工程指示 / 要求簡箋(E.I.)

工程指示編號：EI / 2293 / 21 修改版次：F

工程編號：J851 工程名稱：青衣明翹匯

工程項目：單元件幕牆 - 地盤用配件

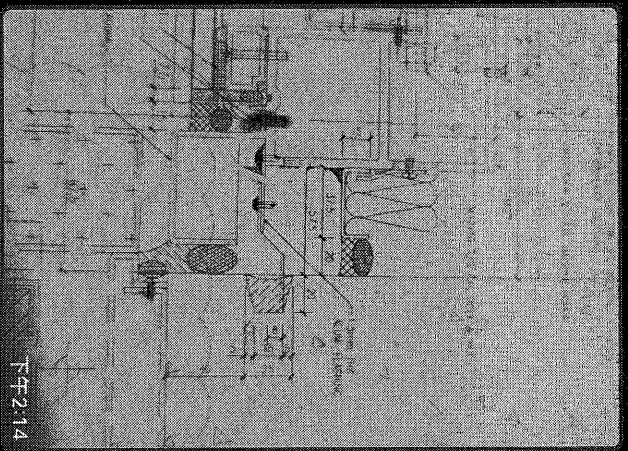
此款收防水片螺丝 下午 2:14

计数bm出了钢牙。 下午 2:14

要改为 4.8x19 圆头自转 下午 2:14

现场都是撞幕墙企料。 下午 2:15

根據地盤指示，請按附件 BM 表修改，增加螺絲，送地盤。
